# DIRECTION DE L'ÉVALUATION ENVIRONNEMENTALE DES PROJETS HYDRIQUES ET INDUSTRIELS

**Rapport d'analyse environnementale  
pour le projet de reconstruction du quai Pinon  
sur le territoire de la ville de Saint-Georges  
par la Ville de Saint-Georges**

**Dossier 3211-02-282**

Le 23 septembre 2014

FIGURE 1 : COUPE-TYPE DU NOUVEAU QUAI PINON (VILLE DE SAINT-GEORGES, MAI 2013)

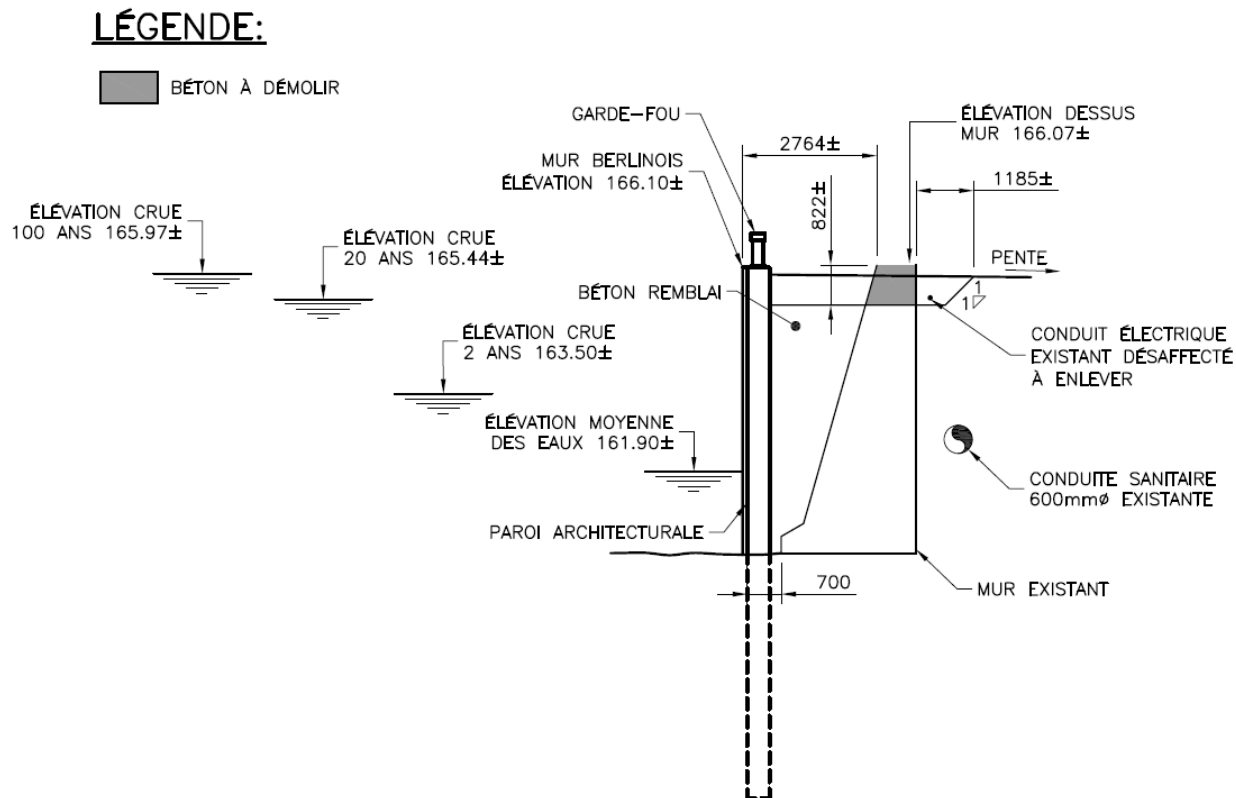
La figure 1 représente la coupe-type du nouveau mur. La hauteur du mur sera de 166,10 m. L'ouvrage prévu permettra de protéger le centre-ville de Saint-Georges d'une crue centenaire, correspondant à un niveau d'eau de 165,97 m. Le nouvel ouvrage protégera aussi le centre-ville contre la majorité des inondations reliées aux embâcles puisque 90 % du temps, le niveau d'eau en présence d'embâcles ne dépasse pas 165,70 m.
